Provinciehuis Zuid-Holland

Integrale Toegankelijkheid Buitengebied

30-01-2025

Traptreden Zuid-Hollandplein

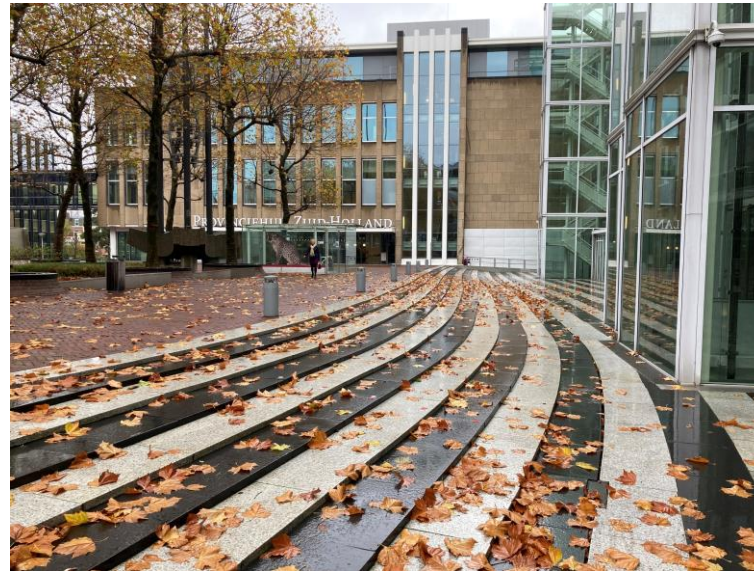
Er is bij deze traptreden op het plein een zeer groot struikelrisico aanwezig omdat er zwarte en witte stroken met- en zonder hoogteoverbrugging voor komen. Het is bij het belopen van dit plein zeer slecht zichtbaar welke stroken treden betreffen en tussen welke stroken geen hoogteverschil aanwezig is.

Er zijn 2 hoofdtoegangroutes naar de entree van gebouw C die over deze trappen lopen: diagonaal vanaf kruising Zuid Hollandlaan/Koningskade én vanaf de Zuid Hollandlaan langs bouwdeel C. Beide routes dienen toegankelijk te zijn conform de ITstandaard.

Voorstel 3:

Ter plaatse van beide looproutes de zwarte zones uit het natuurstenen kunstwerk vervangen door het reeds aanwezige lichtgrijze natuursteen en een RVS middenleuning toevoegen (detaillering als bestaand).

Traptreden

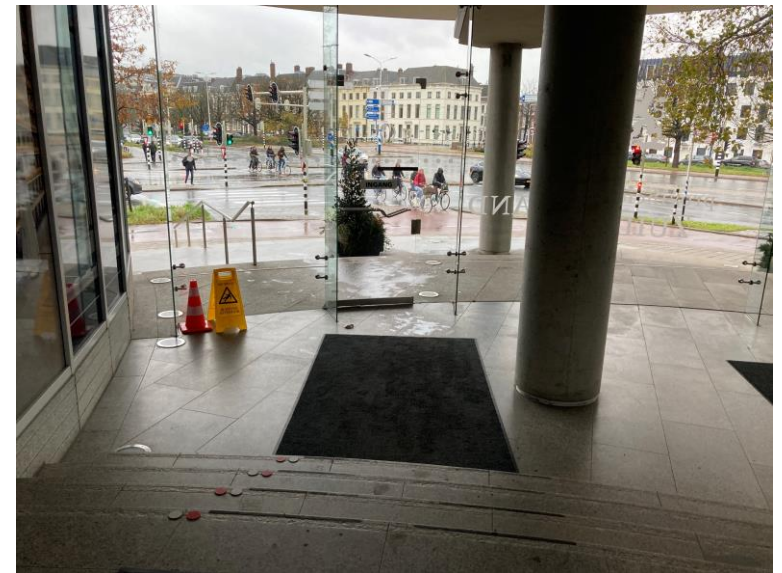
De eerste- en laatste trede van elk trapdeel (tussen de bordessen) is niet voorzien van de juiste tredeneus markering. Aan weerszijden van de (correct uitgevoerde) aanwezige middenleuning ontbreekt de juiste trede-neus markering.

Bestaande tredeneusmarkering verwijderen. Tredeneusmarkering aanbrengen op eerste- en laatste optrede van elk trapdeel over de volle breedte van de trap. Plus tredeneusmarkering aanbrengen over elke trede tot 400 mm links en rechts van de hartlijn van de RVS middenleuning.

Doorgang naar ZH Plein

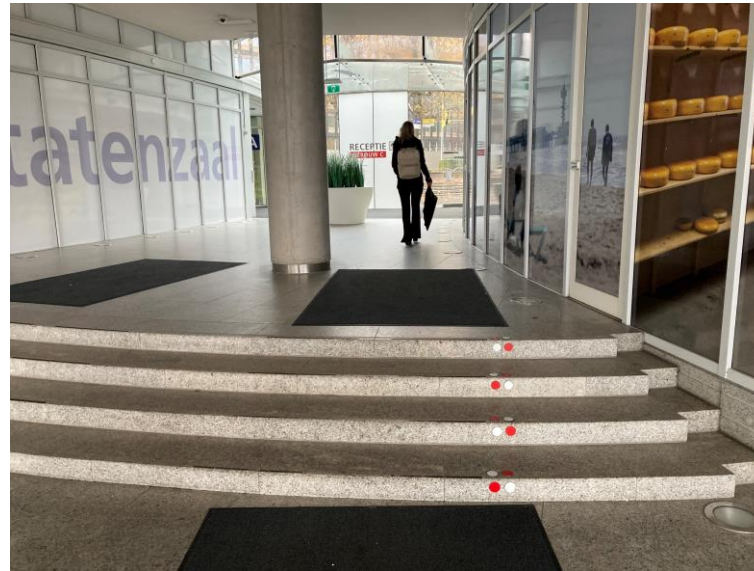
De glaswand bij de meest gebruikte toegang tot het gebouwencomplex is onvoldoende gemarkeerd bij tegenlicht én bij 'licht mee'. Ook de locatie van de aanwezige glazen deuren/doorgangen in deze glaswand worden onvoldoende geaccentueerd.

De looproute via de onderdoorgang naar het Zuid Holland Plein (de meest gebruikte toegangsroute!) met glasdeuren, trappen en bordessen is onvoldoende duidelijk en daardoor onveilig.

Trap	De eerste- en laatste trede is niet voorzien van de juiste trede-neus markering. Leuning(en) ontbreekt.	H4.C02
------	--	--------

Glasmarkering aanpassen zodat deuren duidelijker zichtbaar zijn (door het plaatsen van de RVS leuning op het hart van de automatisch openende deur en de loper is de routing sowieso al veel duidelijker).

Traptreden

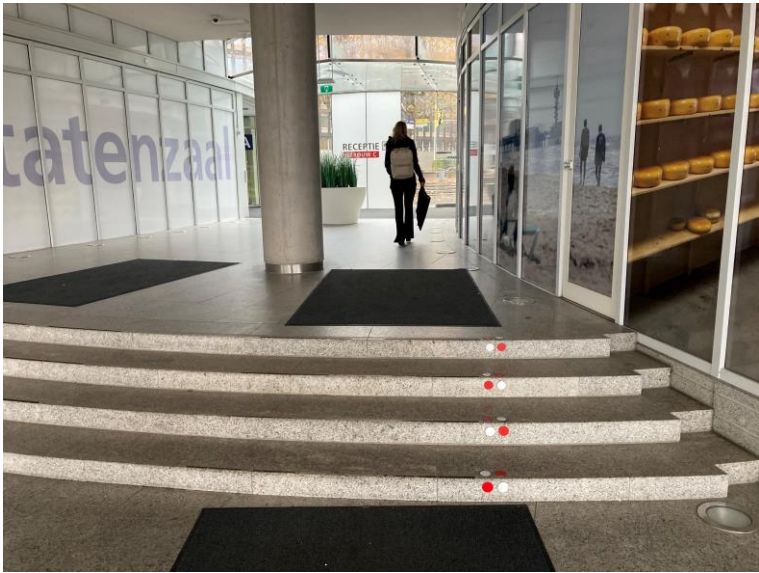
De huidige aanwezige trap vanaf de Zuid Hollandlaan tot aan de hoofdentree is niet geschikt vanwege:

- Ongelijke optreden.
- Voldoet niet aan trapformule voor een goed beloopbare trap.
- Visueel zeer verwarrend door donkere- en lichtgrijze stroken die soms trede zijn en soms niet.
- Leuning ontbreekt bij de bovenste trap.
- In de trapvloer verwerkte omhoogschijnende floodlights (waardoor er sprake is van treden met fel tegenlicht).
- Geen (correcte) tredeneus markering.

Bestaande RVS-leuning beneden uitbreiden met oor.

RVS-leuning toevoegen op 1800 mm afstand van bestaande leuning, uitvoering als bestaand.

Uplights uit het trapoppervlak verwijderen en eventueel verplaatsen naar minimaal 1000mm naast trapdeel

Zwart natuursteen vervangen door wit als bestaand.

Bestaande tredeneusmarkering verwijderen. Tredeneusmarkering aanbrengen over de volle breedte van de trap op alle eerste- en laatste optreden van elk trapdeel.
